Krycí list ZBV			
Název Stavby dle SoD: III/12149 Smilkov, most ev.č. 12149-1 Název stavebního objektu/provozního souboru (SO/PS): SO201 Most ev.č. 12149 - 1		Číslo SO/PS / / pořadí Změny SO/PS: SO 201/1	Číslo ZBV: 2
Objednatel: Krajská správa a údržba silnic Středočeského kraje, příspěvková organizace Zborovská 81/11, 150 00 Praha 5, Smíchov IČ: 00066001			
Zhotovitel: BM Construction, spol. s r. o. U Klubu 1741/5, 143 00 Praha 4 - Modřany IČ: 28498771			
Rekapitulace ZBV č. 2 dle Skupin 1, 2, 3, 4, 5			
ZBV č./ Skupina	Cena navrhovaných Změn záporných	Cena navrhovaných Změn kladných	Cena navrhovaných Změn záporných a Změn kladných celkem

Název Stavby dle SoD: III/12149 Smilkov, most ev.č. 12149-1 Název stavebního objektu/provozního souboru (SO/PS): SO201 Most ev.č. 12149 - 1	Číslo SO/PS / / pořadí Změny SO/PS: SO 201	Číslo ZBV / Skupina změny: 2 / 3
Strany smlouvy o dílo SMLD-0040/00066001/2024 na realizaci uvedené Stavby uzavřené dne 27. 2. 2024 (dále jen Smlouva): Objednatel: Krajská správa a údržba silnic Středočeského kraje, příspěvková organizace se sídlem Zborovská 81/11, 150 00 Praha 5, Smíchov Zhotovitel: BM Construction, spol. s r. o., , U Klubu 1741/5, 143 00 Praha 4 -

POHLED NA VTOKOVOU (NÁVODNÍ) STRANU 1:50

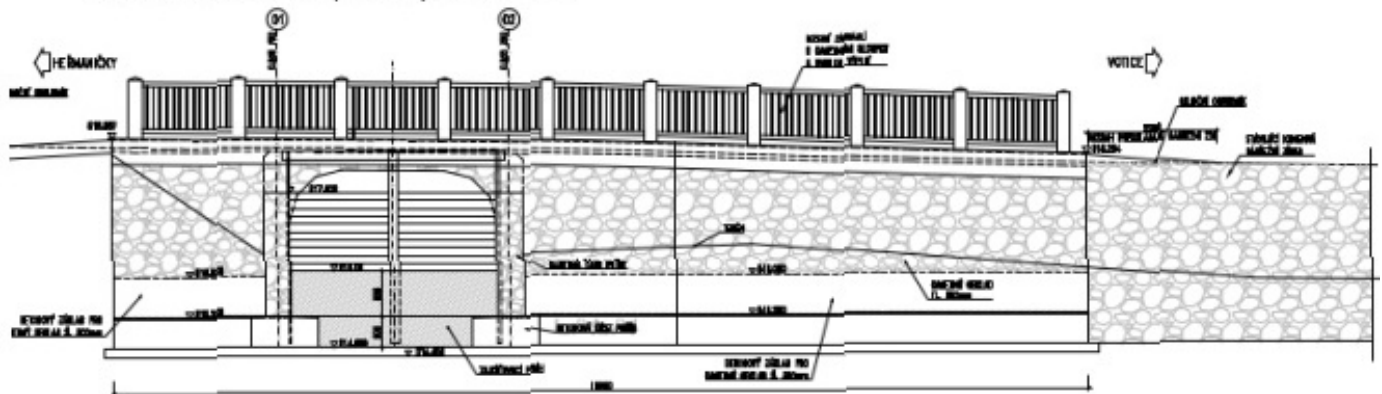
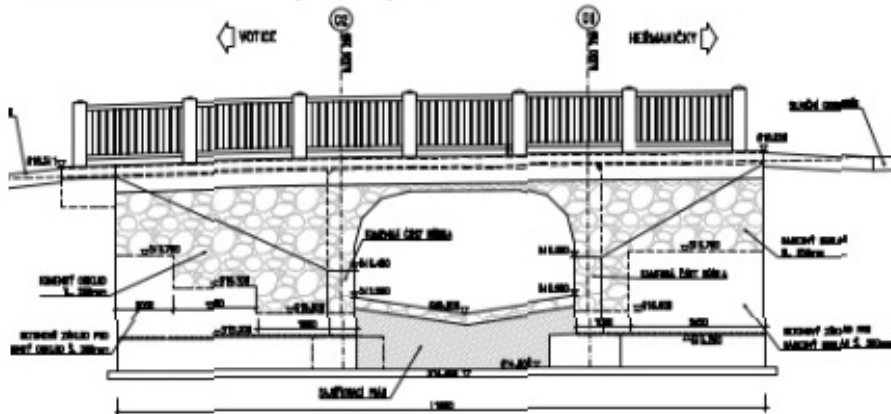
Změna rozsahu obkladu kamenem - v zadávacím projektu byl naprojektován obklad kamenem na křídlech vtokové i výtokové strany i pod následným zásypem a pod vodou, z důvodu větší odolnosti konstrukce pod vodou byl po dohodě s projektantem a stavebníkem obklad kamenem nahrazen betonovou kotvenou přibetonávkou. Viz zápis ve SD ze dne 25. 7. 2024

Přípočet - náhrada kamenné stěny tl. 0,3 m:		
			Vtoková strana směr Heřmaničky		
			$(0,8 \cdot 2,9) \cdot 0,3$		0,696
			Vtoková strana směr Votice		
			$(10,8 \cdot 0,8) \cdot 0,3$		2,592
			Povodní strana směr Heřmaničky		
			$(0,4 \cdot 1 + 1,1 \cdot 2,45) \cdot 0,3$		0,929
			Povodní strana směr Votice		
			$(1,1 \cdot 1,05 + 0,9 \cdot 1,5 + 0,4 \cdot 1,8) \cdot 0,3$		0,968
			Skutečnost		58,961

Kotvení betonové přizdívky místo kamenného obkladu

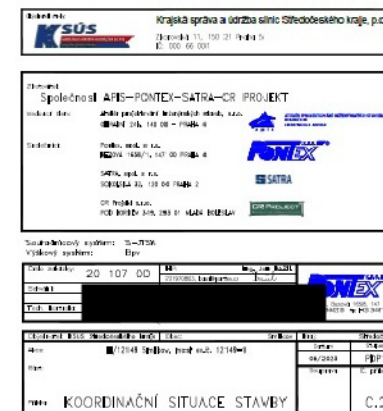
Změna rozsahu obkladu kamenem - v zadávacím projektu byl naprojektován obklad kamenem na křídlech vtokové i výtokové strany i pod následným zásypem a pod vodou, z důvodu větší odolnosti konstrukce pod vodou byl po dohodě s projektantem a stavebníkem obklad kamenem nahrazen betonovou kotvenou přibetonávkou. Viz zápis ve SD ze dne 25. 7. 2024

Chráničky – přidání 2 ks chrániček do říms mostu

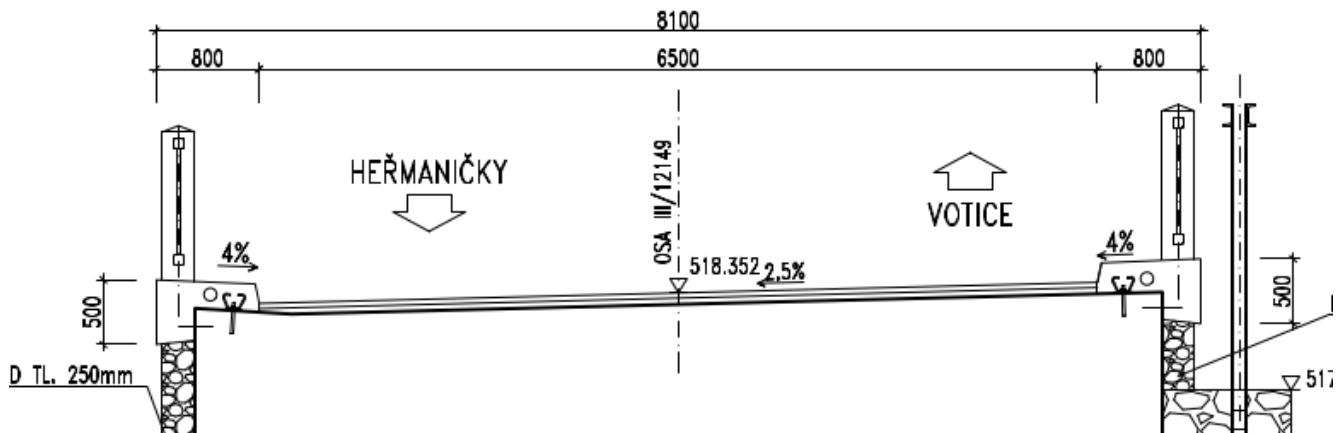
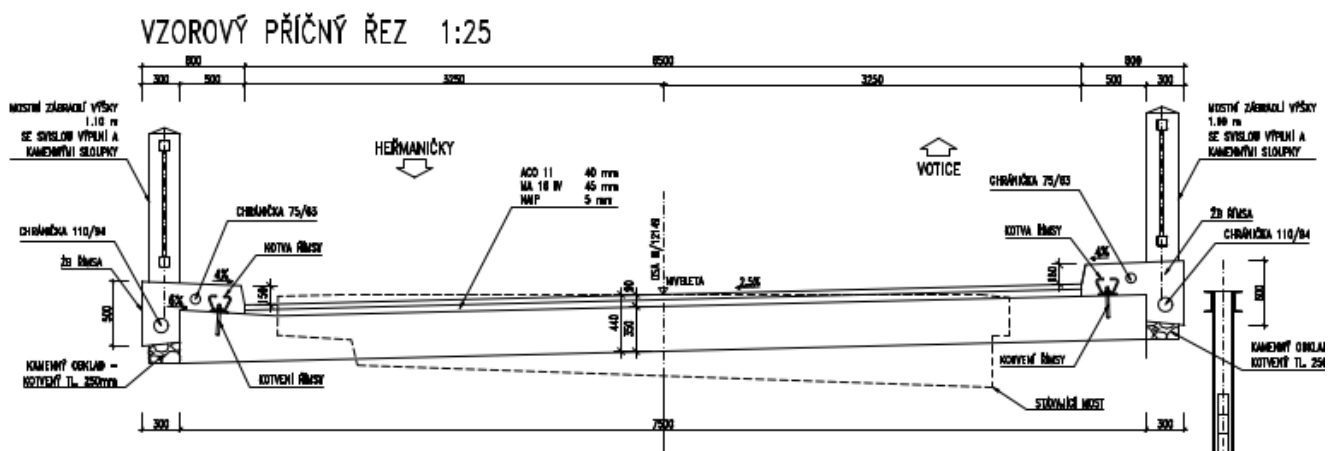
Kabel CETIN - uložení do římsy mostu - V zadávací dokumentaci nebyla přeložka řešena, jen byl v SO 000 odkaz na SO 461, který ovšem nebyl součástí zadání a v římsách mostu byly naprojektovány 2, v RDS jsou naprojektovány 4. Navíc i chránička pro vedení CETIN. V průběhu stavby byla uzavřena smlouva mezi KSUS a CETIN na přeložku do římsy mostu. V rámci stavby jsme provedli pouze výkop rýhy v celkové délce 25 m a uložení 2 ks chráničků navíc do říms mostu - viz zápis z KD ze dne 19. 9. 2024 a zápis ve stavebním deníku ze dne 30. 9. 2024.
